CIRCULAR CON CONSULTA N° 4

LICITACIÓN PÚBLICA ADIF N° 34/2019

OBRA: "RECUPERACIÓN Y MEJORAMIENTO DEL FERROCARRIL GRAL. BELGRANO INTERVENCIÓN DE OBRAS DE ARTE EN RAMAL C EN PROG. Km 114,310 y PROG. Km 115,100 PROVINCIA DE SANTA FE".

ACLARACIÓN CON CONSULTA N°1

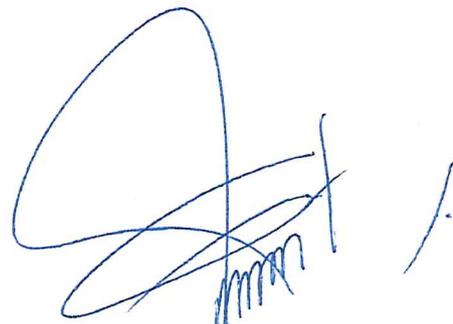
Habiendo efectuado una visita al lugar de obra, se observó la presencia de escombros de dimensiones importantes (siendo que el cauce tiene una profundidad del orden de los dos metros), en coincidencia con el sector de pilotaje. Se solicita tenga a bien proporcionarnos planos de antecedentes – en caso de disponer – o cualquier otra información que pueda determinar el origen de los mismos.

No se cuentan con planos ni antecedentes que brinden información del origen de los mismos. Las tareas de limpieza y retiro de escombros se encuentran contemplado dentro de los ítems 1.2.4 y 2.2.4 "Limpieza de cauce".
